WOJEWÓDZKI SZPIAŁ PODKARPACKI
im. Jana Pawła II w Krosnie
35-400 Krosno, ul. Korczyńska 57
DZIAŁ ZAMÓWIEŃ PUBLICZNYCH I ZAPATRZENIA
tel./fax 013 43 78 215, 013 43 78 497
NIP 684-21-20-222, REGON 000308520

Zawiadomienie o udzieleniu wyjaśnień na zapytania Wykonawców w postępowaniu o zamówienie publiczne prowadzone w trybie przetargu nieograniczonego na zakup wraz z dostawą sprzętu i wyposażenia dla Oddziału Dziecięcego, Poradni Audiologiczno-Foniatrycznej i Pracowni Endoskopii w ramach zadania „Regionalne Centrum Południowego Podkarpacia Kobieta i Dziecko - wysokospecjalistyczna opieka zdrowotna” współfinansowanego z Europejskiego Funduszu Rozwoju Regionalnego w ramach Osi Priorytetowej 6 Spójność przestrzenna i społeczna Regionalnego Programu Operacyjnego Województwa Podkarpackiego na lata 2014-2020 – nr postępowania EZ/215/54/2017

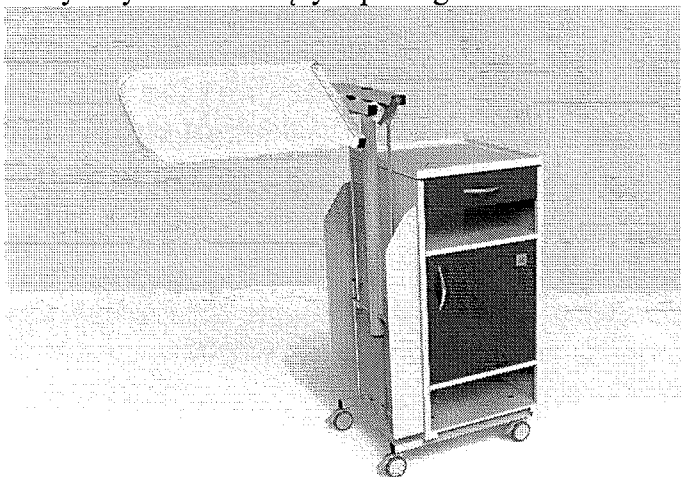
Pytanie 49. Pakiet nr 8 – zakup wraz z dostawą 10 szt łóżek dla Oddziału Dziecięcego. Czy Zamawiający dopuszcza szafkę przyłóżkową z blatem bocznym o konstrukcji dwustronnej, z możliwością postawienia jej z dowolnej strony łóżka z zachowaniem pełnej funkcjonalności bez konieczności przekładania blatu? Jest to rozwiązanie wygodniejsze i mniej pracochłonne dla personelu medycznego, o parametrach równoważnych:

szerokość przy rozłożonym blacie 1110 mm

Pod dolną szufladą półka na rzeczy podręczne np. obuwie, z metalu

Szafka wyposażona w blat boczny z regulacją wysokości za pomocą sprężyny gazowej.

Regulacja wysokości blatu bocznego w zakresie: 800 – 1100 mm

Odpowiedź: Zamawiający dopuszcza.

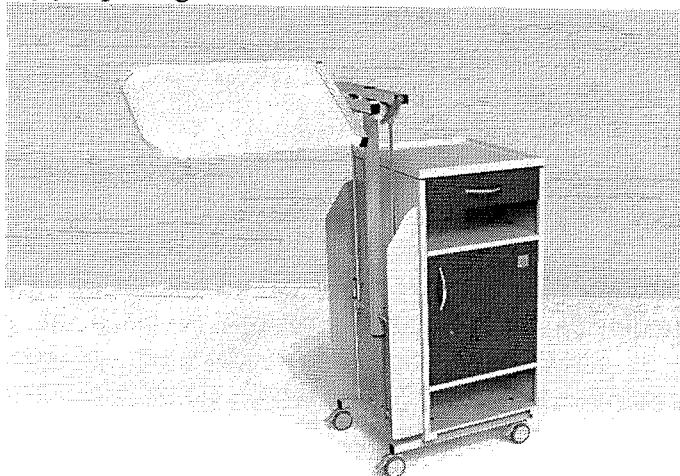
Pytanie 51. Pakiet nr 9 – zakup wraz z dostawą 4 szt. łóżek do intensywnej terapii dla Oddziału Dziecięcego. Czy Zamawiający dopuści szafkę przyłóżkową z blatem bocznym o konstrukcji dwustronnej, z możliwością postawienia jej z dowolnej strony łóżka z zachowaniem pełnej funkcjonalności bez konieczności przekładania blatu? Jest to rozwiązanie wygodniejsze i mniej pracochłonne dla personelu medycznego, o parametrach równoważnych: Korpus szafki wykonany z profili metalowych, korpus szafki oraz boki korpusu wykonane ze stali pokrytej lakierem poliestrowo-epoksydowym. Blat szafki oraz front szuflad wykonane z wytrzymałego i wodoodpornego tworzywa ABS. Szafka składa się z dwóch szuflad, pomiędzy szufladami półka na prasę o wysokości 100 mm. Szuflada górna wyposażona w odejmowany, tworzywowy (ABS) wkład ułatwiający mycie i dezynfekcję, szuflada wysuwana spod górnego blatu szafki na prowadnicach rolkowych, wysokość szuflady 100 mm. Szuflada dolna wyposażona w odejmowany, tworzywowy (ABS) wkład ułatwiający mycie i dezynfekcję, dzielący wewnątrz szuflady na części. Jedna część ma pełnić funkcję uchwytu na min. 2 butelki, wysokość szuflady 390 mm. Szuflada wyposażona w prowadnice rolkowe.

szerokość przy rozłożonym blacie 1110 mm

Pod dolną szufladą półka na rzeczy podręczne np. obuwie, z metalu

Szafka wyposażona w blat boczny z regulacją wysokości za pomocą sprężyny gazowej.

Regulacja wysokości blatu bocznego w zakresie: 800 – 1100 mm

Odpowiedź: Zamawiający dopuszcza.
